Straßen-Neubau im Landschaftspark Kalkberge?

Ablehnung des „Netzelement 4“ durch die
Bürgerinitiativen

Stand 10.02.2023

Variante 2: Rampe zwischen Gleisen und Pfälzischem Ring

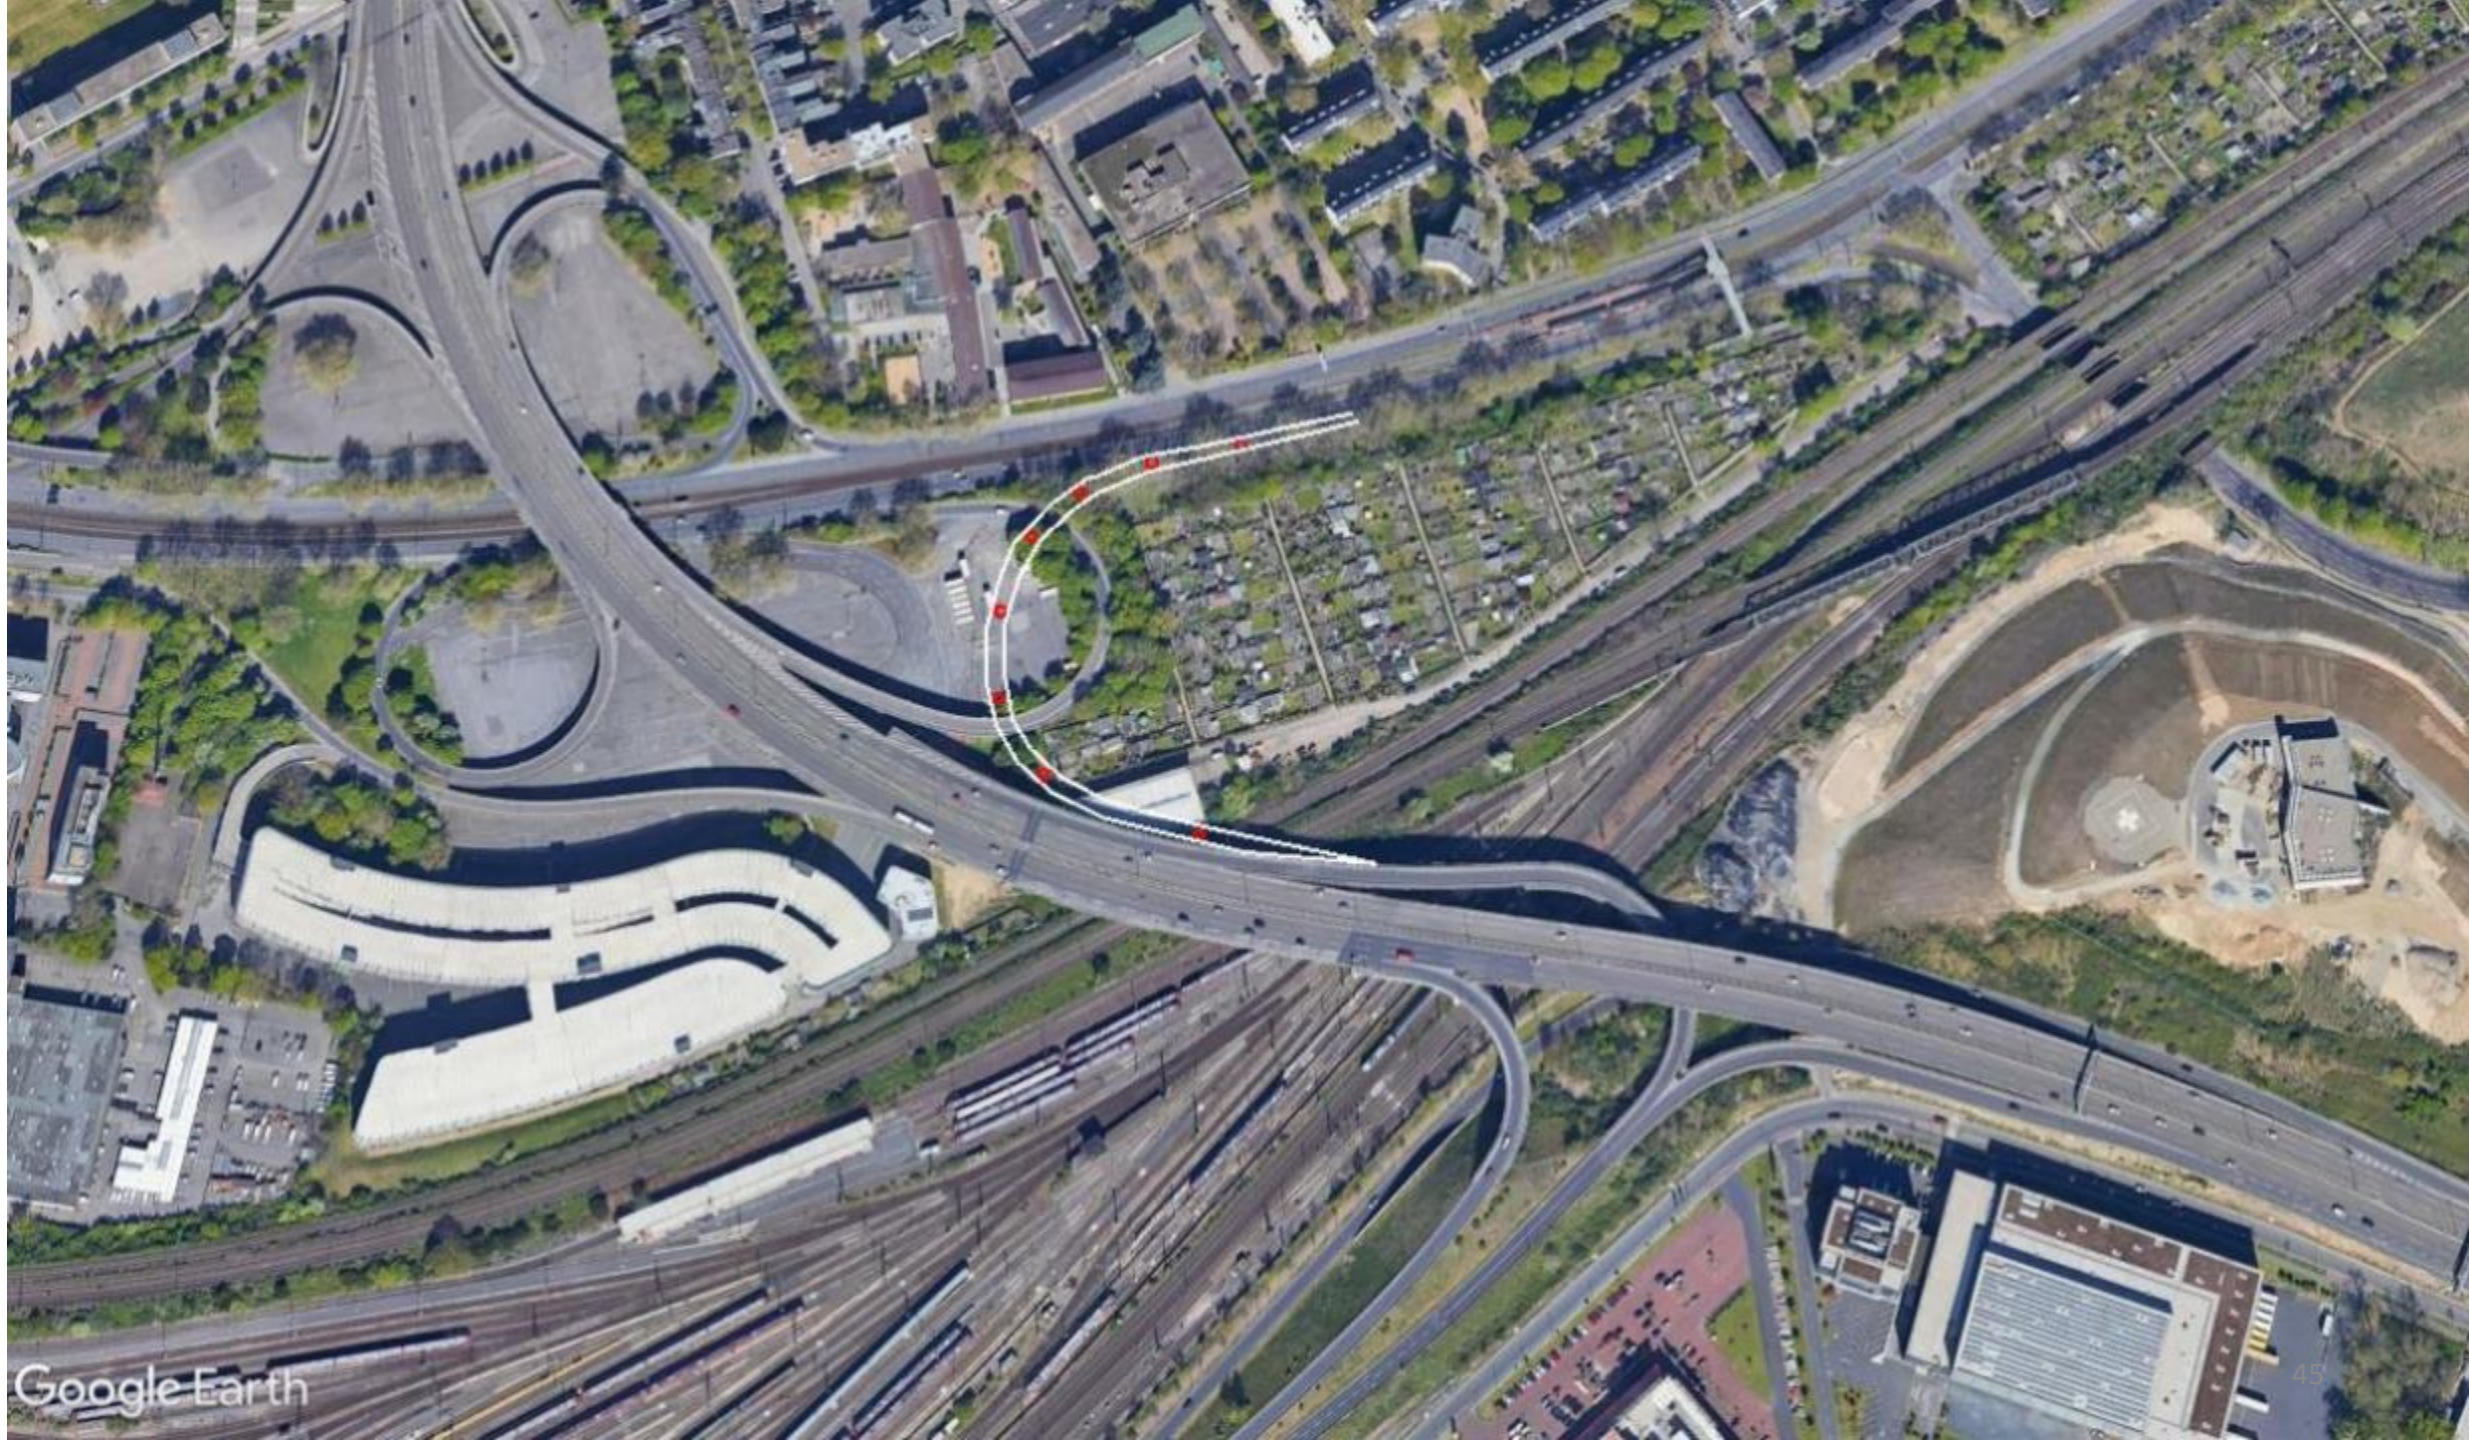
- Abzweigung von der bestehenden Rampe Richtung Pfälzischer Ring
 - führt über Lagergebäude für Hochwasserschutz
 - und über die bestehende Autobahnauffahrt am Messeparkhaus
- Erste Stütze im Bereich nach den DB-Gleisen oder auf Grünstreifen zwischen Gleisen
- Kein Eingriff in die Kleingärten
- Durchfahrtshöhe kann jeweils gewährleistet werden (ggf. zunächst leichte Steigung und am Ende Rampe im Bereich des Pfälzischen Rings)
- Anbindung Messeparkhaus wäre, sofern gewollt, über Wermelskircher Straße möglich (dabei jedoch Entfall des informellen, aber rege genutzten Radwegs entlang der Kleingärten)
- Abwicklung des MIV Richtung Süden über bestehendes „Kleeblatt“

Rampe im Bereich Messeparkplatz P22

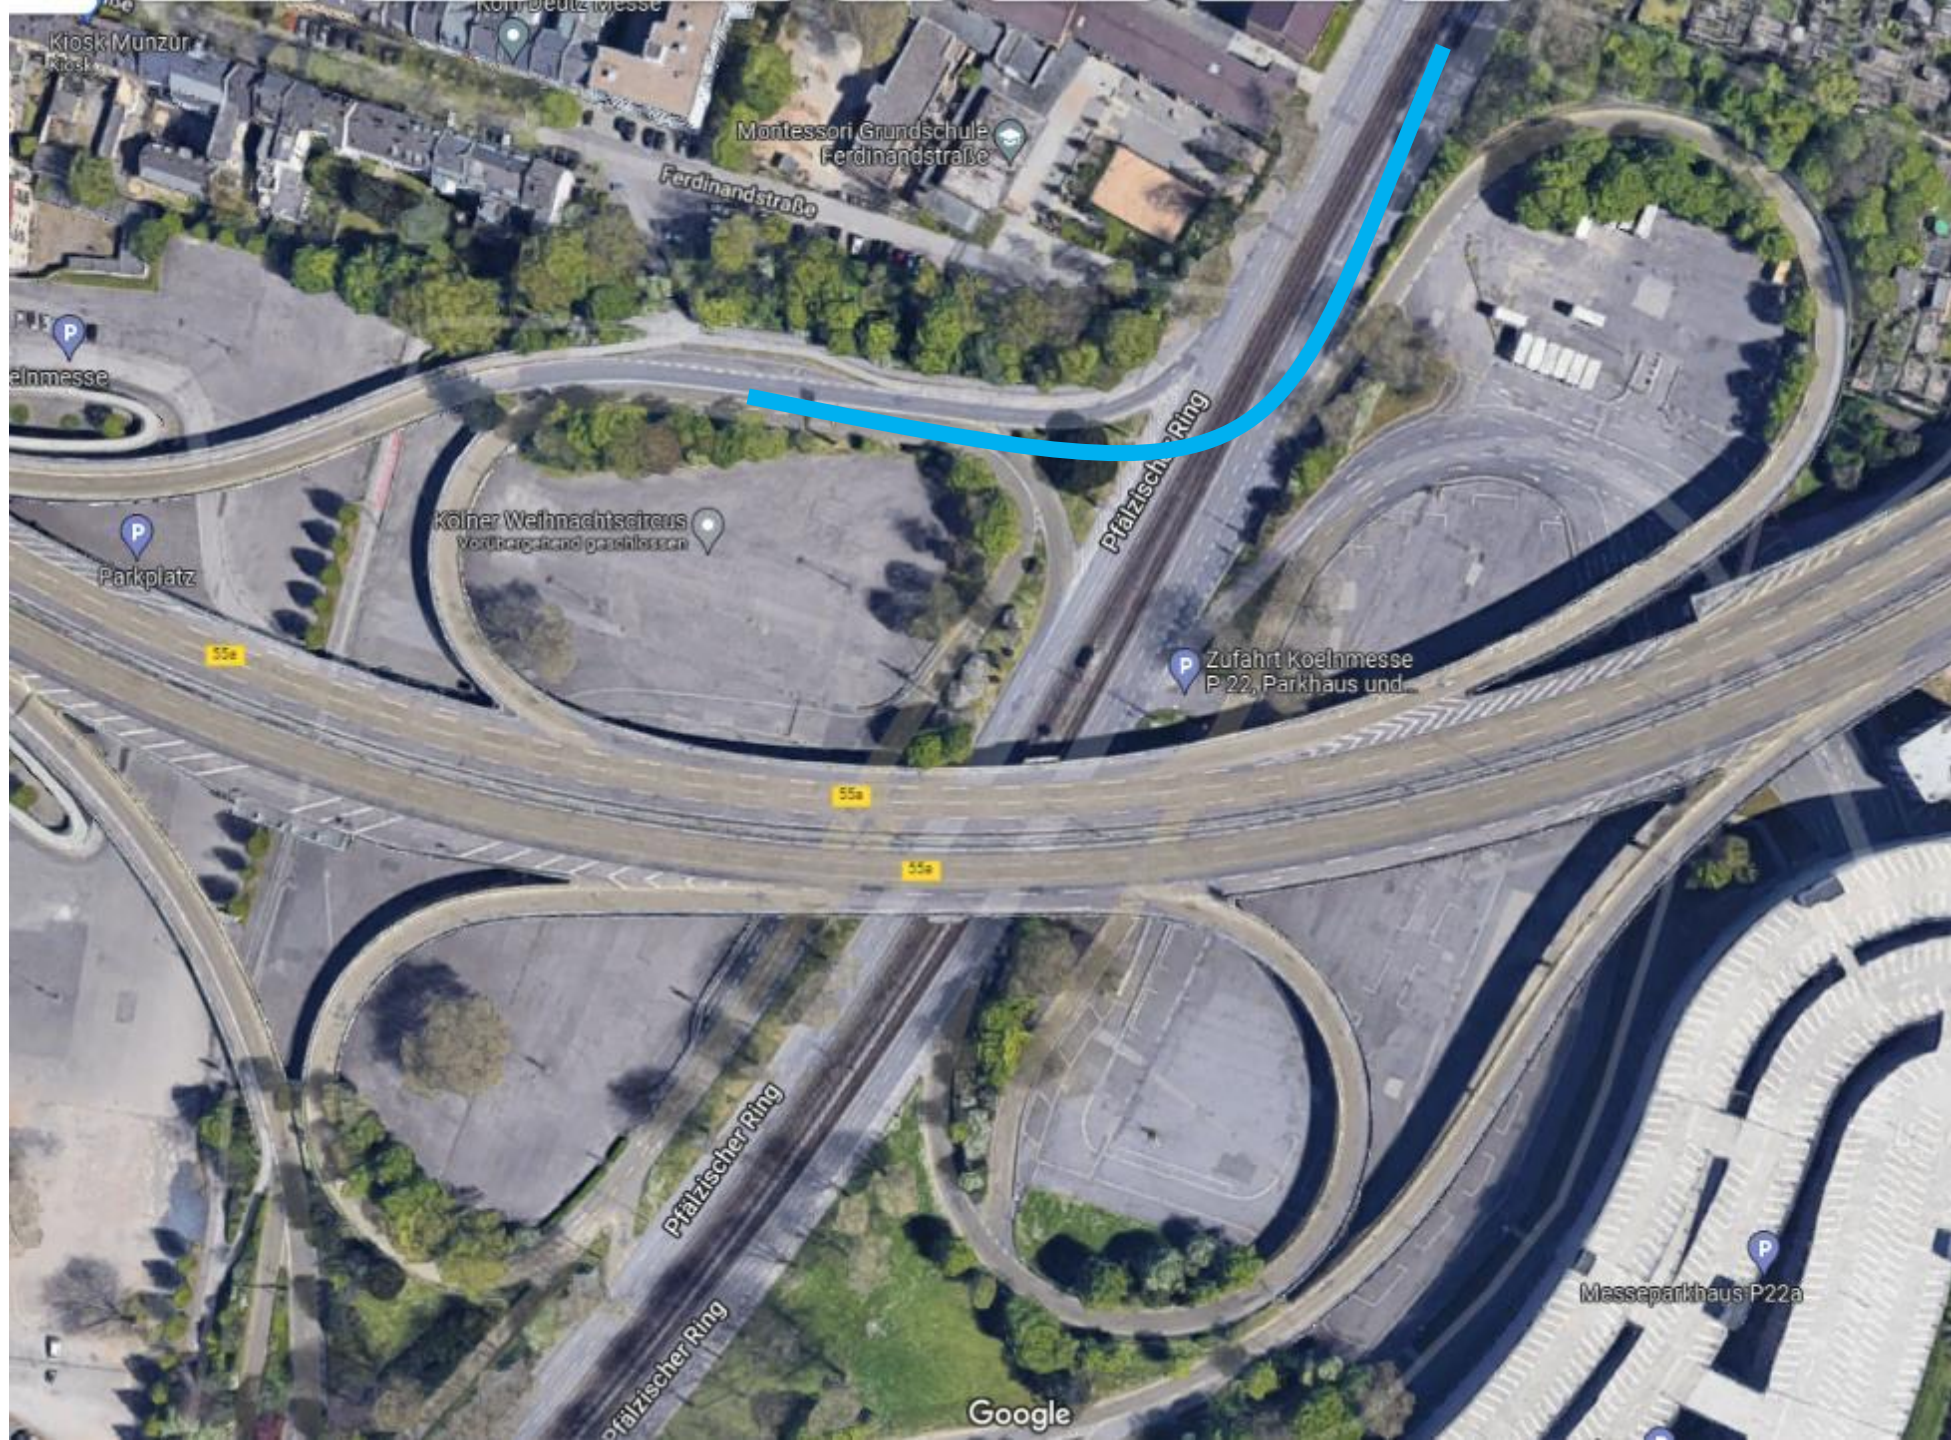
- Nutzung der zweispurigen Abfahrt (plus Haltebucht) für Bau einer Rampe über den Pfälzischen Ring
- Kein Eingriff in den Messeparkplatz
- Ggf. alternative Verschwenkung im Bereich des Messeparkplatzes
- Absenkung auf Bodenniveau erst im Bereich des Pfälzischen Rings (rechte von 3 Fahrspuren, s.o.)
- Ggf. Stütze auf einer der inneren Spuren des Pfälzischen Ringes
 - Entfall einer Spur in Nordrichtung: Durch Rückbau Messekreisell wären 2 verbleibende Spuren ausreichend
 - Alternativ Pfeiler auf Spur in Südrichtung: Ggf. Verschwenkung der 2 Spuren auf Sperrfläche oder Einengung auf eine Spur
- Auch Verkehr, der vom Kreuz Köln-Ost kommt, kann die Variante nutzen
- Die bestehenden, überdimensionierten Rampen zur Zufahrt zu den Messedächern mit Querung des Pfälzischen Rings zeigen hier Möglichkeiten auf, an denen man sich orientieren kann
